Przebudowy osiedlowej sieci ciepłowniczej od komory W-72A do komory W-72/L-2 oraz od komory W-72/L-1 do PS przy budynku Elektoralna 21 wraz z przebudową i budową przyłącza do budynku przy ul. Elektoralnej 17C w Warszawie, Dzielnica Śródmieście. - ETAP I

PROJEKT CZASOWEJ ORGANIZACJI RUCHU

OPINIA DO PROJEKTU CZASOWEJ ORGANIZACJI RUCHU

OPINIA DO PROJEKTU ORGANIZACJI RUCHU

ELAP I - przebudowa s.c. i odtworzenie nawierzchni

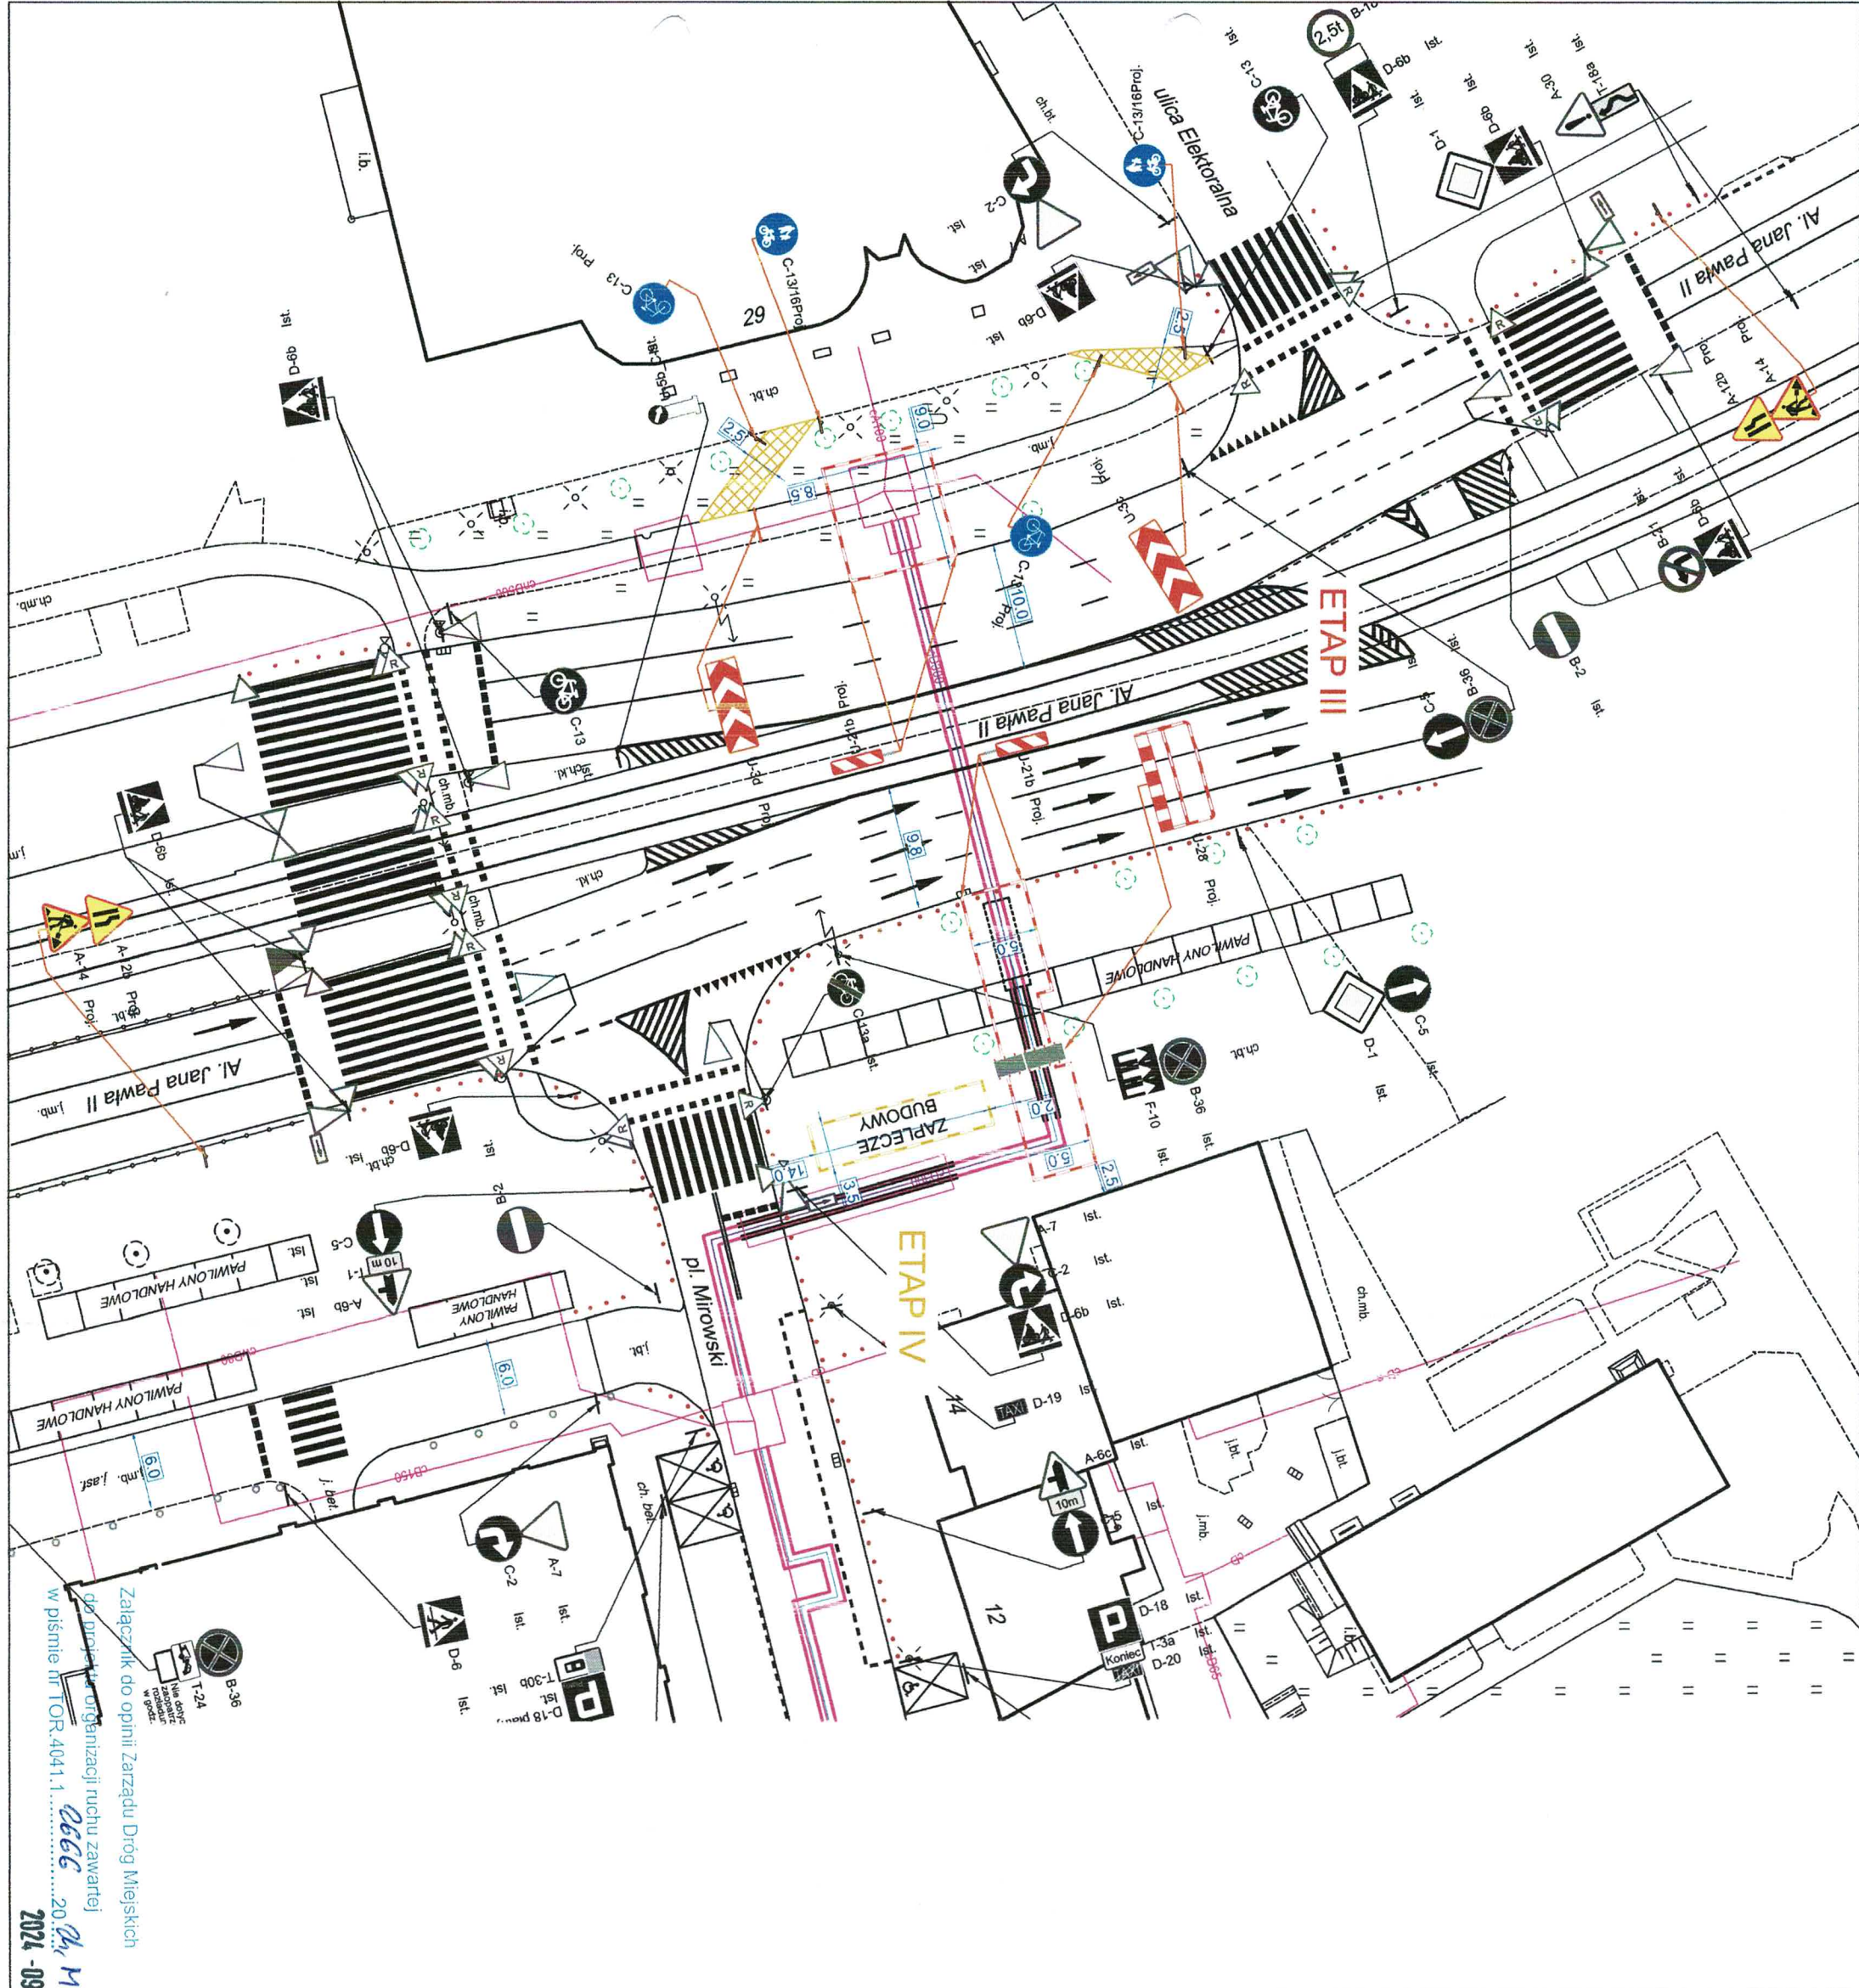
- 1) w etapie prac rozważyć zastąpienie komory strzałki warunkowego skrótu w prawo z Al. Jana Pawła II – rys. 1;
- 2) w etapie prac rozważyć wyłączenie stref detekcji znajdujących się w obszarze roboczym na wlocie Pl. Mirowski – rys. 2;

- 7) przejazd samochodu dostawczego po chodniku może odbywać się wyłącznie pod nadzorem osoby kierującej ruchem;
- 8) słupki U-12c należy zabezpieczyć przed uszkodzeniem – rys. 1;

Nazwa projektu:
CZASOWA ORGANIZACJA RUCHU
ETAP II - przebudowa s.c. i odnowienie nawierzchni

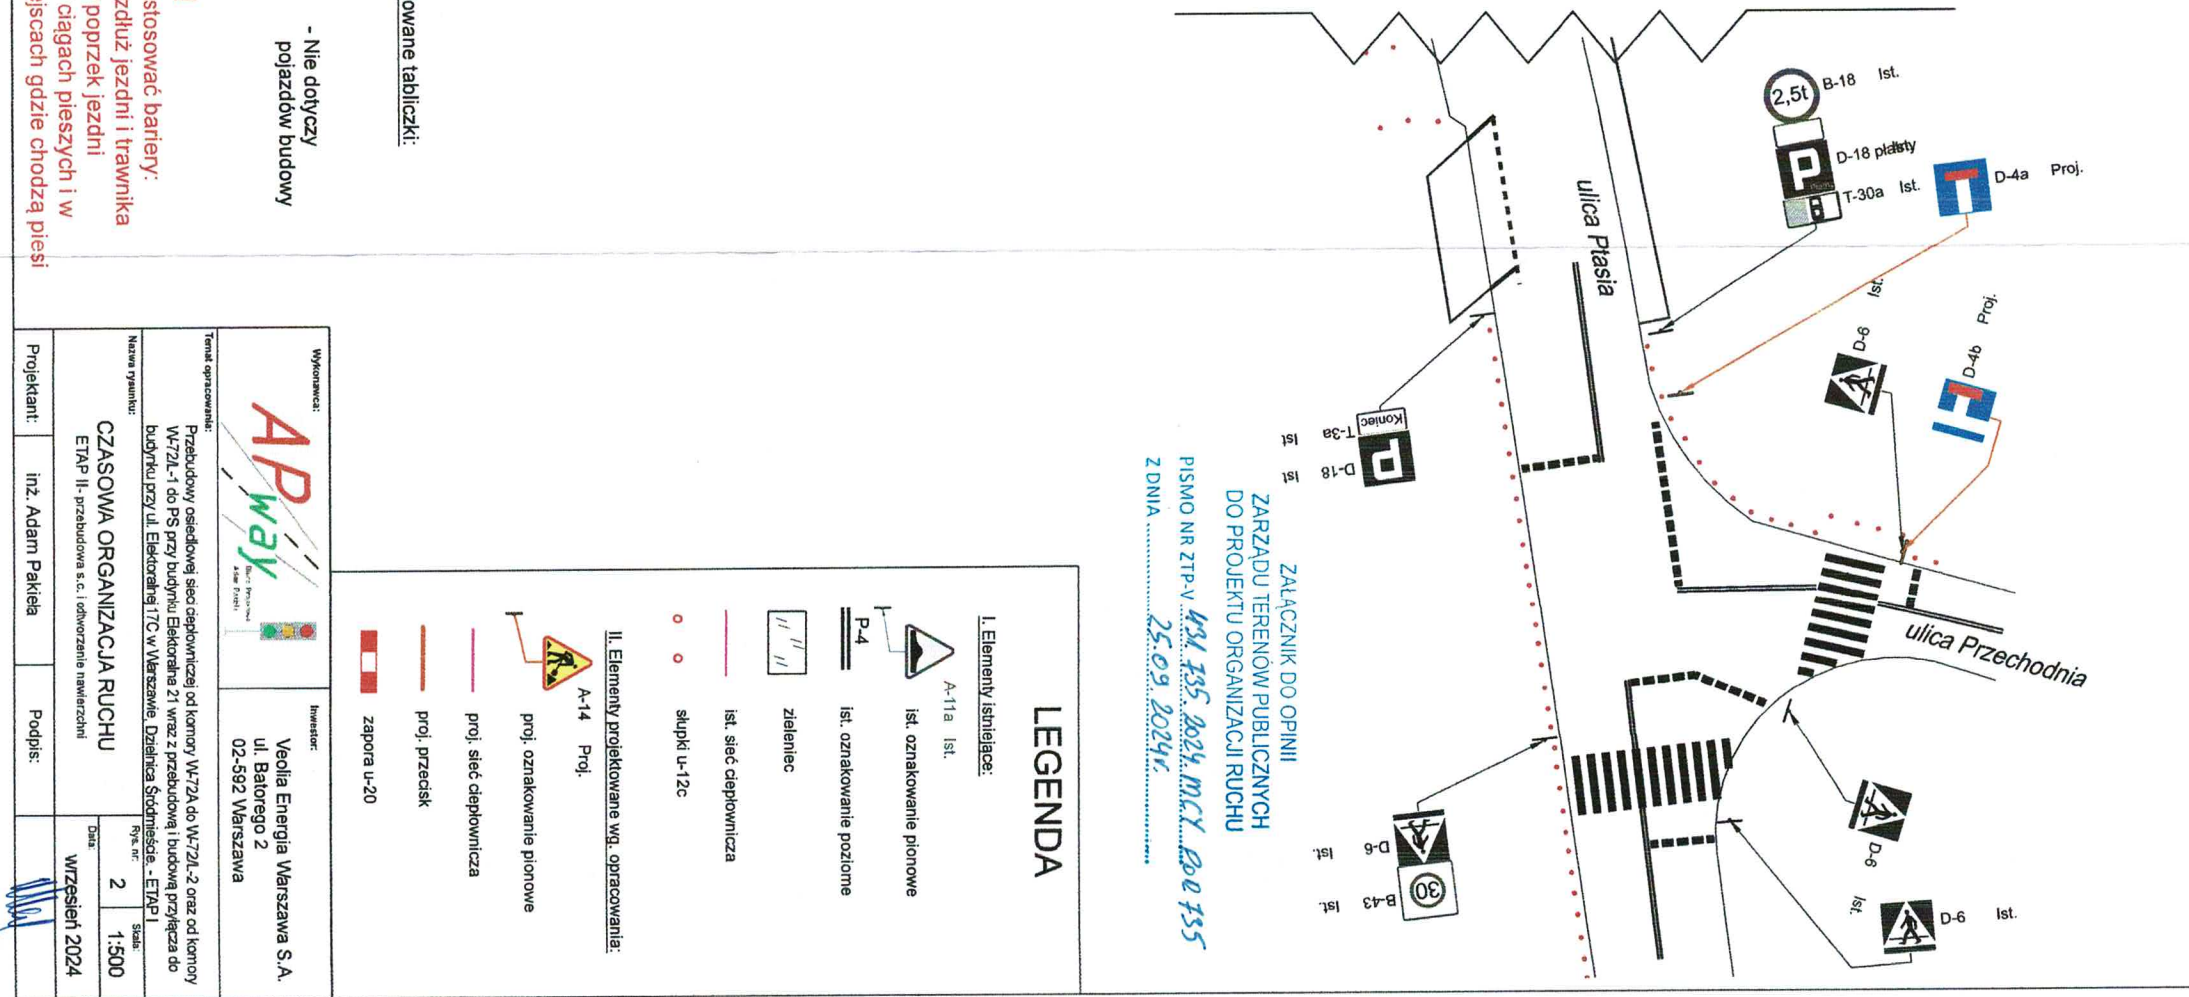
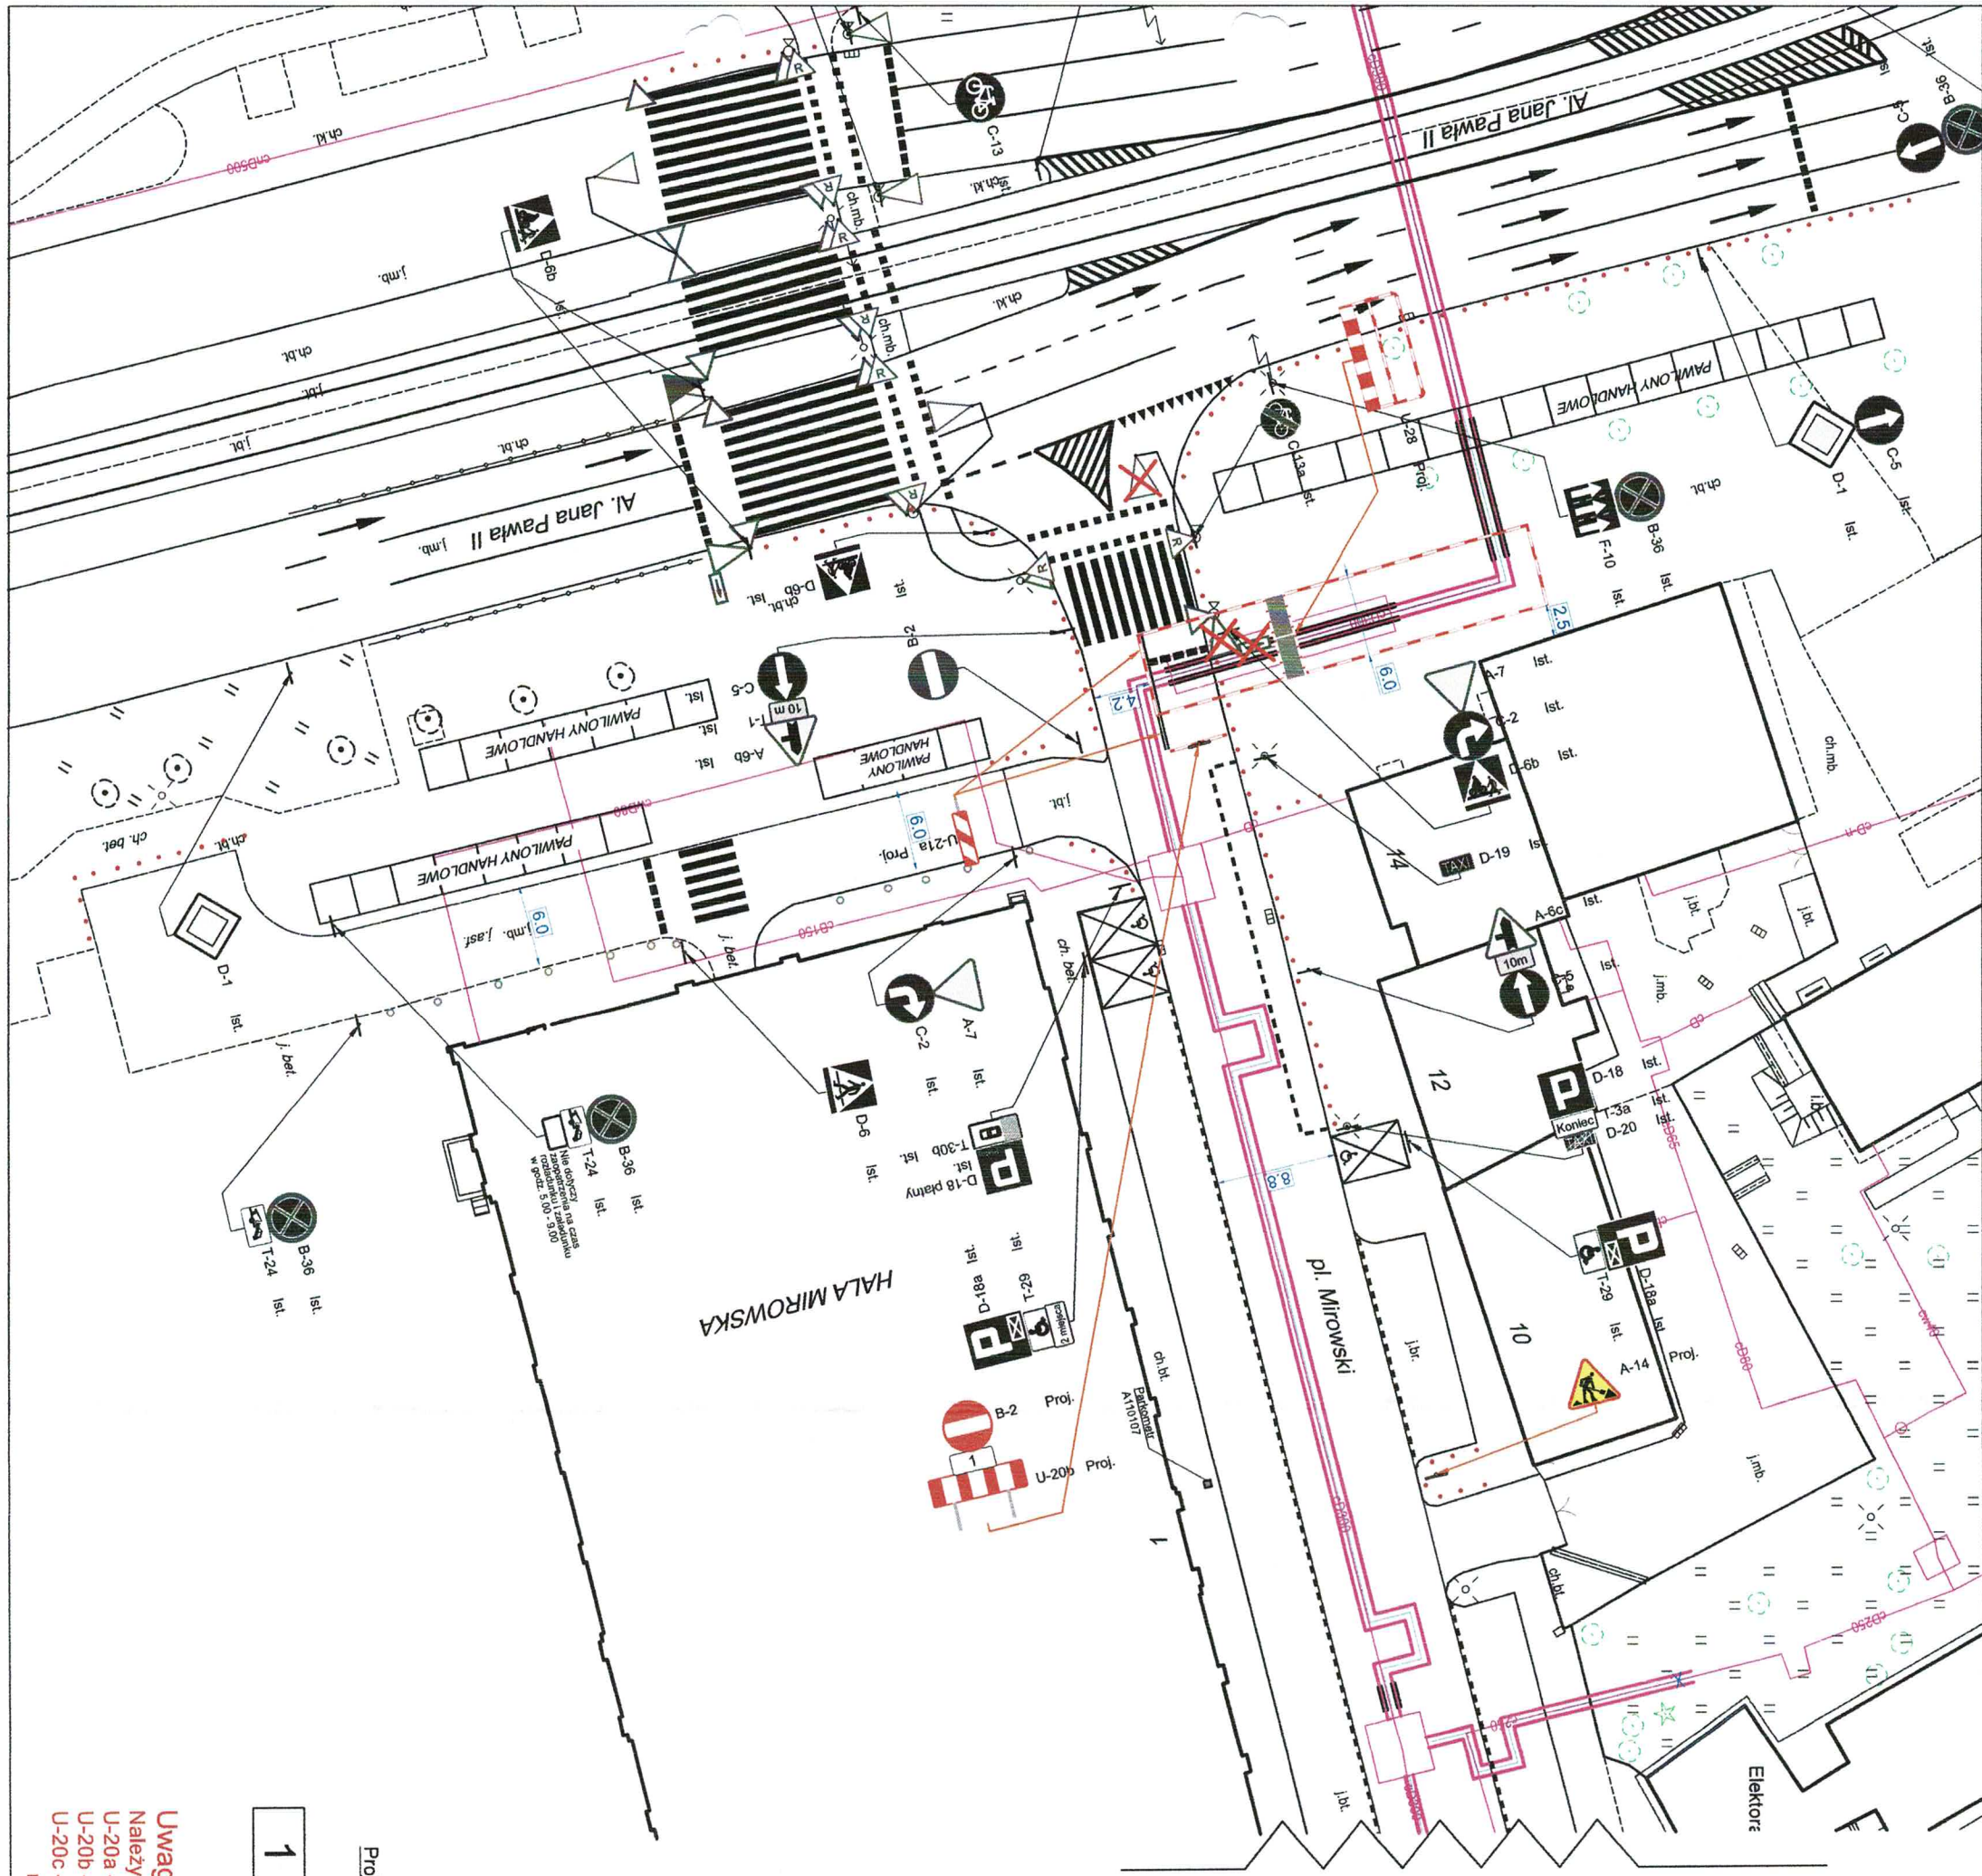
1. Dla podetału wskazanego na rysunku nr 2 uzupełnić oznakowanie o znaki D-4a/D-4b na skrzyżowaniu ulic Plac Mirowski / Zimna / Ptasia, które to skrzyżowanie zostało pominięte w całości na rysunku.
2. Bez naruszania stabilności / demontażu istniejących słupków blokujących U-12c typu „Syrenka”.
3. Konstrukcje wsporcze czasowych znaków pionowych ustawiać/montować bez naruszania nawierzchni chodników.
